Catégorie	Classification de produits	Mots-clés
Modification de pièce	Commandes SIGMA CONTROL 2	Information de service Défaut de communication USS SINAMICS

Défaut de communication USS SINAMICS - SC2

18-48_1

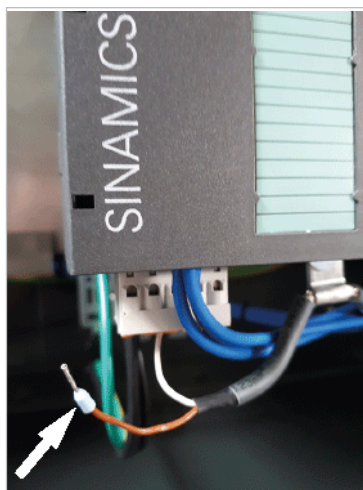
1) Monter des embouts de câblage sur le connecteur USS du convertisseur de fréquence SINAMICS

L'analyse des interventions de service a montré qu'une grande partie des défauts de communication USS sporadiques était due à des problèmes de contact au niveau du connecteur USS.

Ce n'est pas la connexion qui est à l'origine du problème mais le contact dans la borne à ressort du connecteur. Si le conducteur, un fil fin de 0,25 mm², est serré dans la borne à ressort sans embout, la déformation qu'il subit par la force du ressort peut créer des problèmes de contact.

C'est la raison pour laquelle il faut monter des embouts de câblage. Utiliser de préférence des embouts à collerette car celle-ci empêche d'insérer le conducteur trop loin dans la borne. Cela évite les problèmes de contact qui peuvent survenir si l'isolation du conducteur est prise dans la borne.
